POLITECHNIKA ŚLĄSKA

OPINIA NAUKOWA  
DOTYCZĄCA RAPORTU O ODDZIAŁYWANIU NA ŚRODOWISKO  
PRZEDSIĘWZIĘCIA POLEGAJĄCEGO NA WYDOBYWANIU WĘGLA  
KAMIENNEGO WRAZ Z KOPALINĄ TOWARZYSZĄCĄ ZE ZŁOŻA  
„BRZEZINKA 3”

Gliwice, wrzesień 2015 r.

Rys. 2. Schemat eksploatacji w pokładzie 301

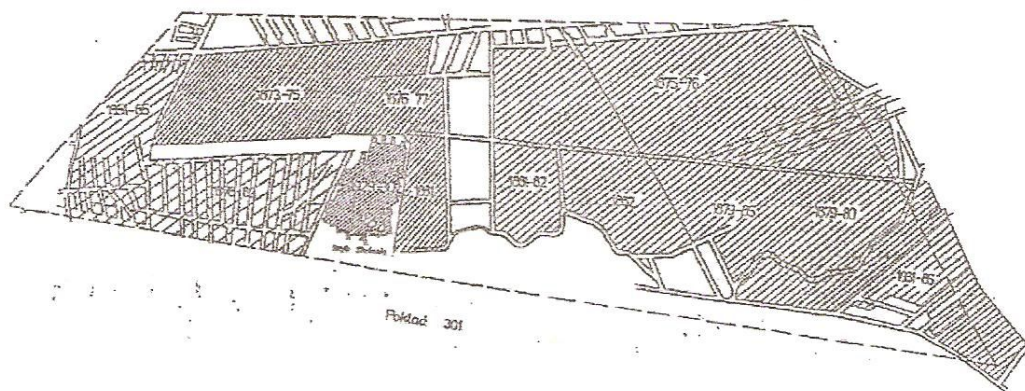
Analizując warunki geologiczno - górnicze oraz dotychczas powstałe zapadliska, stwierdzić należy, że na zagrożenie deformacjami nieciągłymi w rejonie osiedla M. Reja nakładało się kilka przyczyn, a szczególnie:

- istnienie płytkiej starej eksploatacji zawałowej w pokładzie 301 zalegającym pod osiedlem na głębokości od ok. 33 m do 37 m.
- występowanie pustek w zrobach pokładu 301, a także nad pokładem 301 na różnych głębokościach, które stwierdzono za pomocą wierceń oraz badań elektro-oporowych i grawimetrycznych,
- brak warstwy izolacyjnej w stropie karbonu, co powodowało infiltrację w głąb górotworu wód opadowych oraz wód pochodzących z uszkodzonych instalacji wodociągowych i dołów chłonnych,
- wstrząsy wywołane ruchem komunikacyjnym w rejonie osiedla, a zwłaszcza poza nim (droga szybkiego ruchu).

Rys. 3. Profile geologiczne wybranych otworów badawczych w rejonie osiedla M. Reja (stare zroby i położenie „wędrującej pustki”)

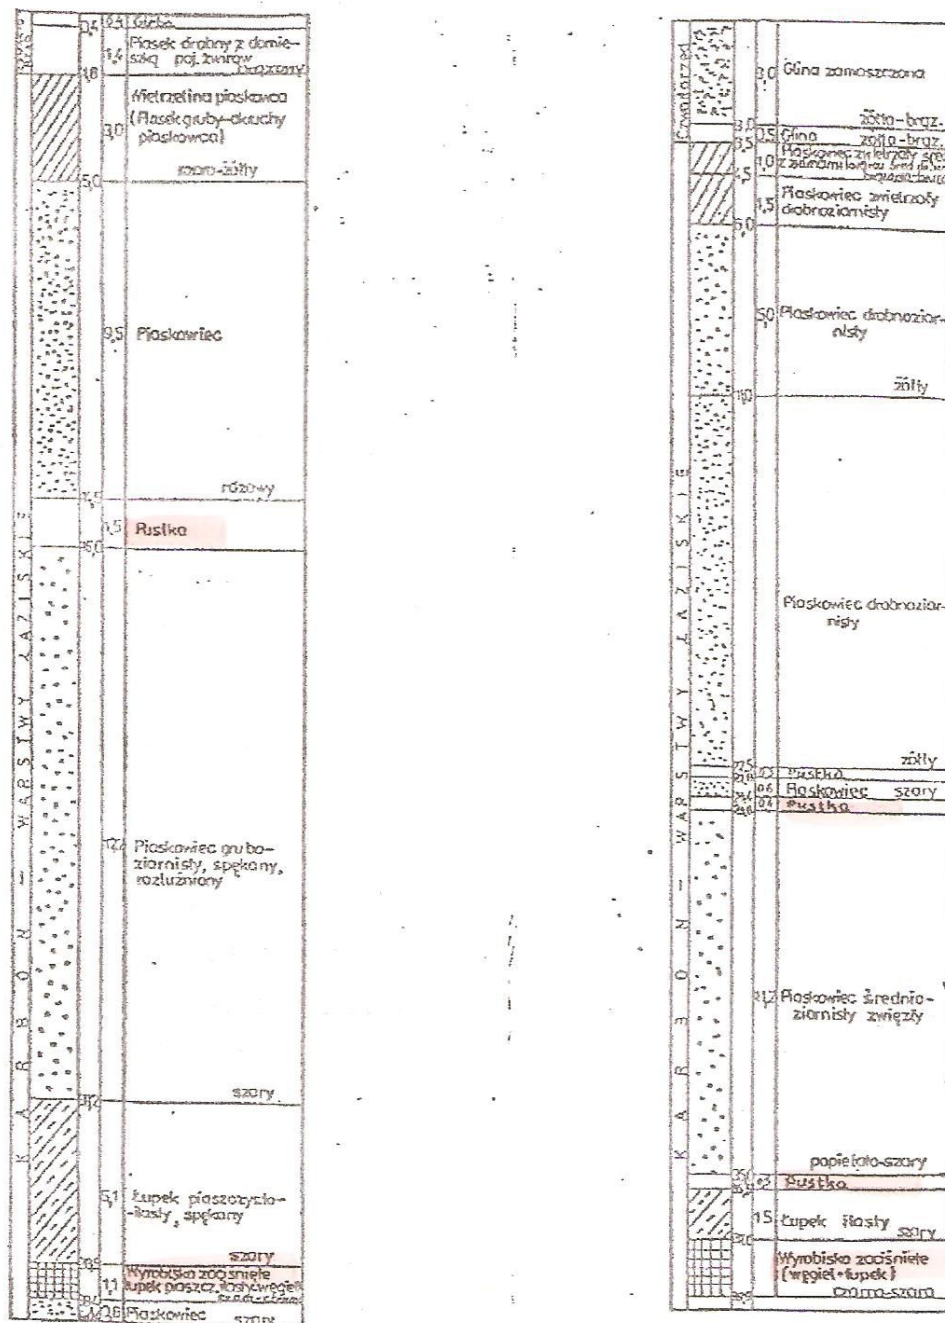
14) Na podstawie wykonanych otworów wiertniczych, przeprowadzonych badań grawimetrycznych i geofizycznych stwierdzono istnienie dużej ilości pustek wtórnych uwięzionych na różnej wysokości nad stropem pokładu 301 (rys. 3). Z powyższego wynika, że pod osiedlem M. Reja istnieją nie tylko pustki pierwotne w pokładzie 301, ale także pustki wtórne uwięzione na różnej głębokości. Pustki te w pewnych warunkach mogą być przyczyną powstania dalszych zapadlisk. Można przyjąć, że tymi szczególnymi warunkami mogą być wpływy planowanej eksploatacji górniczej w pokł. 510.
